<p>Zone de Secours</p>  <p>Brabant wallon</p>	<p>Rapport de prévention incendie : OL538525&29/001/EdC/170821/RV</p> <p>Concerne : immeuble de logements (ACP 423) Rue des Wallons, 25 & 29 1348 LOUVAIN-LA-NEUVE</p> <p>Mesures de sécurité et de protection contre les risques d'incendie et d'explosion</p>
--	--

Exemple :

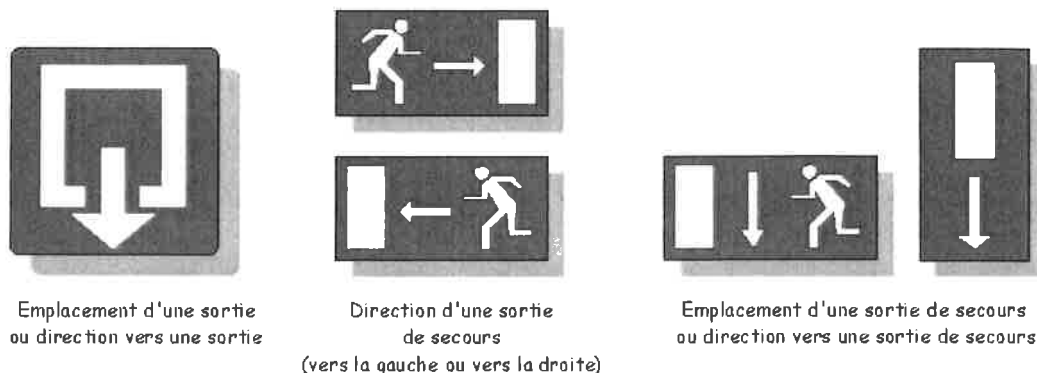
8. Le RGP stipule en son article **5.G.2** : « *Le numéro d'ordre de chaque niveau est apposé de façon apparente sur les paliers et dans les dégagements des cages d'escaliers et des éventuels ascenseurs* ».

A prévoir à chaque niveau, sur les paliers des 2 cages d'escaliers communes.

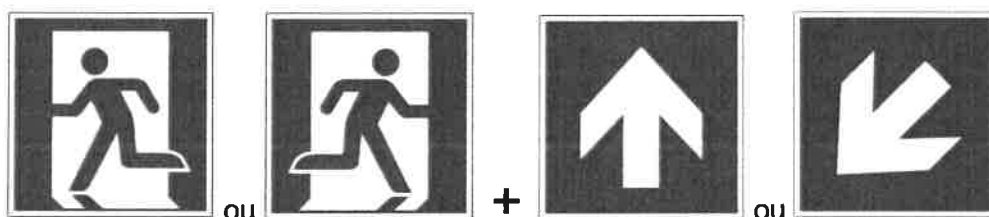
Il y a lieu d'équiper les locaux suivants de pictogrammes d'évacuation conformes aux signaux prévus à l'arrêté Royal du 17 juin 1997 (pictogramme blanc sur fond vert) :

- Couloirs des locaux techniques communs au rez-de-chaussée du n°25
- Couloirs communs situés au 4^e étage des n°25 et 29

- Cage d'escalier au sous-sol et au rez-de-chaussée du n°29

Nous recommandons d'équiper les locaux compris entre les chambres et la porte donnant accès à la cage d'escalier commune des logements collectifs de pictogrammes d'évacuation conformes aux signaux prévus à l'arrêté Royal du 17 juin 1997 (pictogramme blanc sur fond vert).

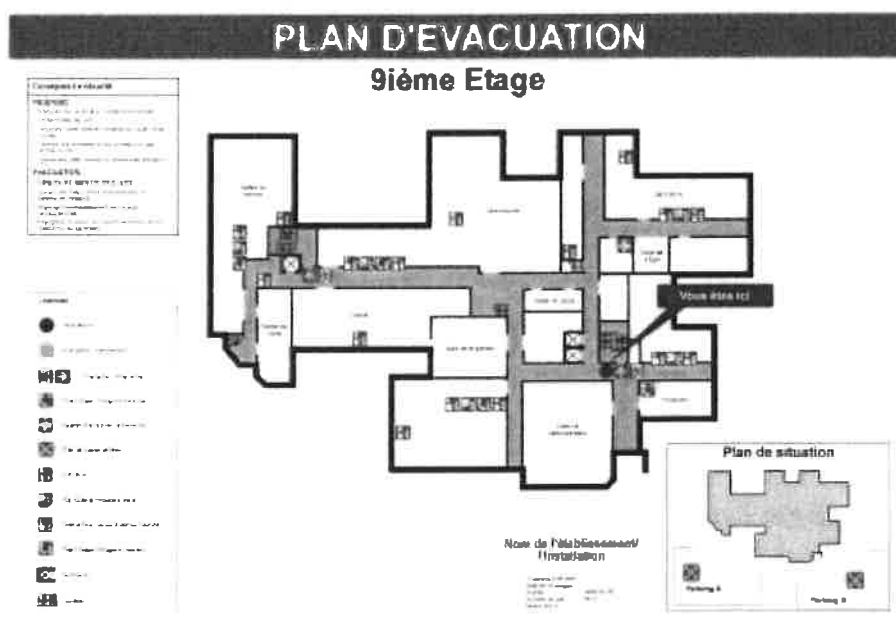
- a) Il y a de vérifier que les 3 RIA des bâtiments permettent d'atteindre tous les locaux des logements (y compris le niveau supérieur des duplex situés aux derniers niveaux) avec le jet de la lance ; si tel n'est pas le cas, un ou plusieurs RIA supplémentaires seront installés, par exemple au 4^e étage.
- b) En outre, deux des 3 RIA existants ne sont pas conformes à la norme EN 671-1 car l'enlèvement et la prise en main de la lance n'est pas obligatoirement subordonné à l'ouverture complète du robinet d'arrêt contrôlant l'arrivée de l'eau au robinet d'incendie.

Les RIA doivent également être équipés d'un anneau de guidage qui permettra de diriger le tuyau dans n'importe quelle direction. Il y a lieu de respecter cette prescription et d'adapter les RIA existant.
